Věc: Připomínky k návrhu vyhlášky

níže uvádím své připomínky k návrhu nové vyhlášky, kterou se provádějí pravidla provozu na pozemních komunikacích (má nahradit vyhl. č. 30/2001), která by zveřejněna na stránkách ČMADZ dne 17.7.2015. Jedná se o můj druhý návrh na změny.

Přehled variant s alternativní žlutozelenou fluorescenční barvou namísto bílé:

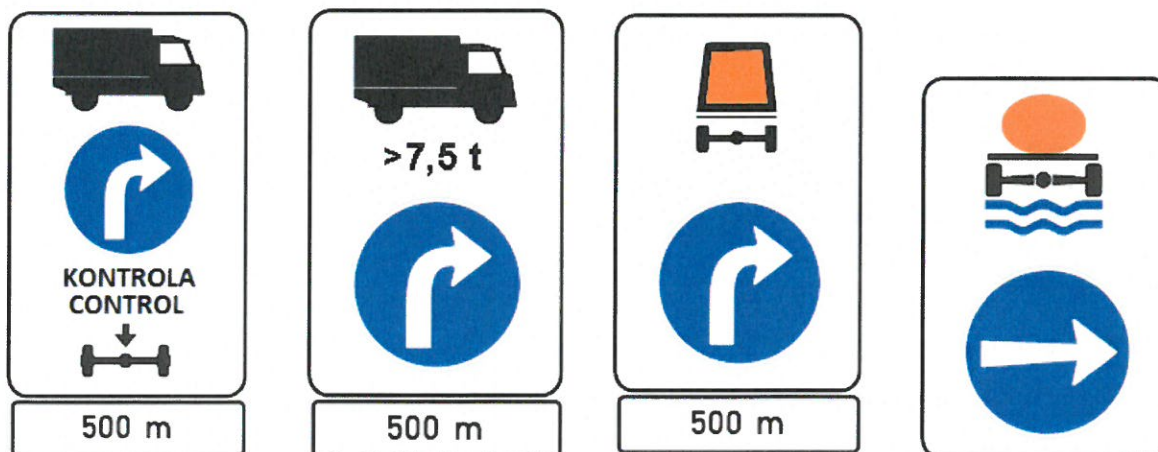
Týká se návrhu SDZ - dopravní zařízení Z3 (Vodící tabule), kde bych navrhoval , aby bylo stávající zařízení Z3 rozděleno na skupinu tvořenou Z3a až Z3c, kdy budou osamostatněny užívané varianty s jednou šipkou (Z3a), se dvěma šipkami (Z3b) a se třemi šipkami (Z3c). Více šipek na jedné tabuli by se neužívalo. Cílem je zjednodušení a zpřesnění identifikace konkrétního typu při odkazování se v projektech, výkresech atd., kdy nyní musí být vždy vedle typu Z3 ještě slovně uvedeno, kolik šipek má tabule

obsahovat. Vzhledem ke klimatickým změnám v Evropě by bylo vhodné zvážit i zavedení variant vodících tabulí v černo-bílém provedení jako známe dosud hlavně z jižních států Evropy. Ty by se užívali na místě celodenně exponovaných na slunci, kde u stávajících červeno-bílých variant tabulí dochází k jejich urychlené degradaci vlivem UV záření i u provedení z nejvyšší třídy reflexní fólie (červené plochy blednou již po několika málo letech). Označení by měly Z3d až Z3f. Zůstane zachována možnost použít namísto bílé podkladové barvy i žlutozelenou fluorescenční barvu pro zvýraznění směrových oblouků, na které je nutné zvlášť upozornit (bude možno zkombinovat i s černým provedením šipek).

č. 2 - 8 nesouhlas

(panu Fuksovi doporučeno prostudovat k Z3 VL 6.3.)

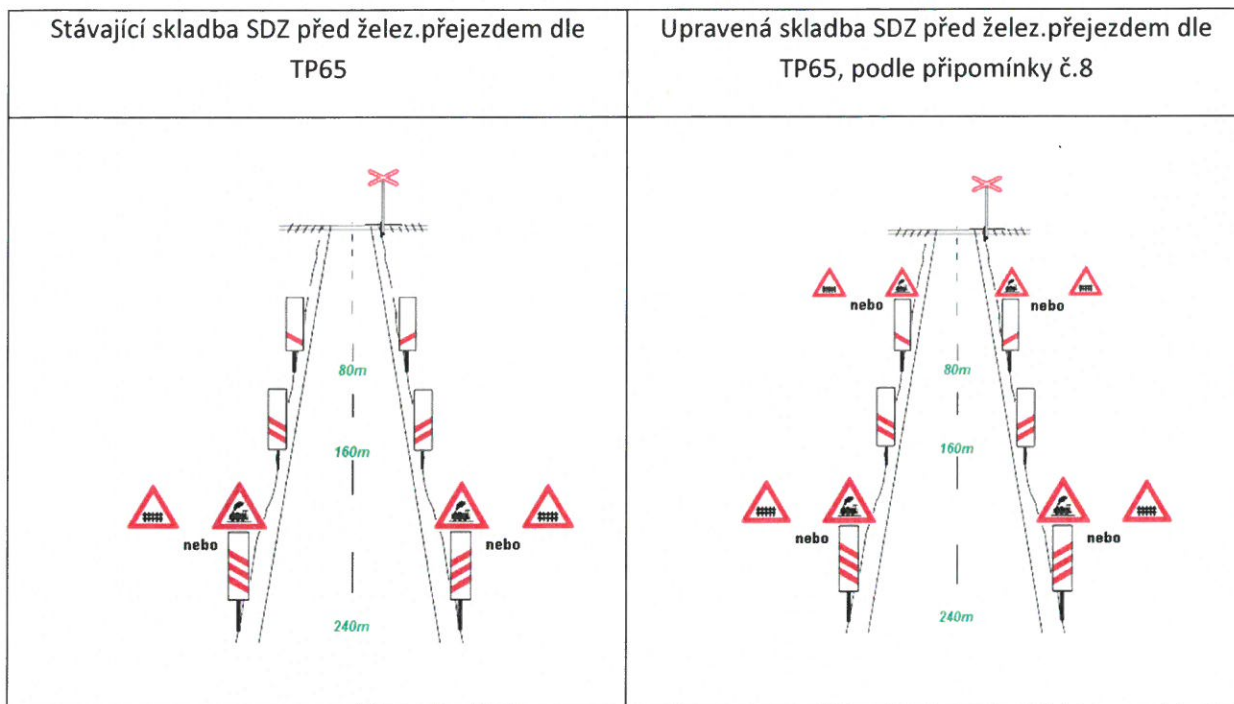
Týká se již spíše návrhu na změnu v technických podmínkách TP65 „Zásady pro dopravní značení na pozemních komunikacích“ a to umístění SDZ A31c (Návěstní deska 80m), kde bych navrhol , aby značka A29 (Železniční přejezd se závorami) nebo A30 (Železniční přejezd bez závor) byla vždy umísťována nejen nad návěstní desku A31a (240m), ale i nad desku A31c (80m). Tato úprava by měla

vést k lepšímu uvědomění si blížícího se železničního přejezdu řidičem (zopakování výstrahy). Zdvojené umístění výstražné značky by mělo přispět ke zvýšení bezpečnosti především v zastavěných oblastech měst a obcí, ale i mimo obec, pokud se např. příjezd k železničnímu přejezdu táhne mírným obloukem apod. Dále bych navrhol umístít do TP65 i vzorové schéma osazení železničního přejezdu svislým dopravním značením pro lepší pochopení skladby a posloupnosti řidičem (viz schéma níže).
